Keuringsverslag van een elektrische laagspanning- en zeer lage spanningsinstallatie

NIET CONFORM

Straatnaam Neerlintersesteenweg
Huisnummer 15
Busnummer
Postcode 3300
Gemeente TIENEN
Land België

Controlebezoek van een oude huishoudelijke elektrische installatie van een wooneenheid bij verkoop op vraag van de verkoper volgens (KB 08/09/2019) - AREI Boek 1- 8.4.2. en 8.2.1. en 4.2.4.3.

Afbeelding schakel- en verdeelbord:

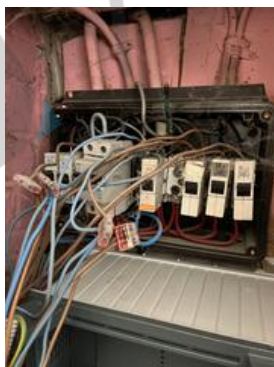
15.01 Het verdeelbord is niet makkelijk toegankelijk. (Boek 1 Onderafdeling 5.3.5.1.C.)

15.02 De aanduiding van de stroomkringen en/of apparatuur, aansluitklemmen, enz dient aangebracht of vervolledigd te worden. (Boek 1 Onderafdeling 3.1.3.1. en 3.1.3.3.A. en 5.1.6.1)

15.05 De deur en/of afschermplaat van het schakelbord dient (terug)geplaatst worden. Aanraking van onder spanning staande delen mogelijk. (Boek 1 Afdeling 5.1.4. en 5.3.5.1.A. en 4.2.2.3.)

15.07 Verdeelbord dient vervangen te worden, de beschermingsgraad tegen rechthoekse aanraking is onvoldoende. (Boek 1 Onderafdeling 4.2.2.3.)

15.09 De genaakbare, naakte onder spanning staande delen zijn onvoldoende afgeschermd. (Boek 1 Afdeling 5.1.4. en 4.2.2.3.)

15.10 Niet gebruikte invoeringen van het verdeelbord zijn niet correct of onvoldoende afgedicht. (Boek 1 Afdeling 5.1.4. en 4.2.2.3.)

16.01 Een verzegelbare differentieelstroombeschermingsinrichting dient geplaatst te worden aan het begin van de installatie. (Boek 1 Onderafdeling 4.2.4.3.)

16.02 Een algemene differentieelstroombeschermingsinrichting met een nominale stroom (In) van minstens 40A en een gevoeligheid van maximum 300mA dient geplaatst te worden. (Boek 1 Onderafdeling 4.2.4.3. en 5.3.5.3.a.)

16.04 Een afzonderlijke differentieelstroombeschermingsinrichting met een gevoeligheid van 30mA is te plaatsen voor installaties van badkamer, wasmachine, vaatwas, droogkast en/of gelijkaardige toestellen. Deze dient ondergeschikt te zijn aan de hoofddifferentieelstroombeschermingsinrichting (Boek 1 Onderafdeling 7.1.4.1. en 4.2.4.3.)

17.01 De nominale stroomsterkte van de beveiliging dient aangepast te worden aan de toelaatbare stroomsterkte van de stroomafwaarts geïnstalleerde leiding en/of verbruiker. (Boek 1 Afdeling 4.4.1.)

17.07 Smeltzekeringen en vermogensschakelaars ter bescherming van éénzelfde stroombaan moeten dezelfde nominale stroomsterkte hebben. (Boek 1 Onderafdeling 4.4.1.5.)

17.08 De aanduiding van de nominale stroomsterkte van smeltzekeringen en/of vermogensschakelaars is niet zichtbaar of is uitgewist. (Boek 1 Onderafdeling 1.4.2.1.)
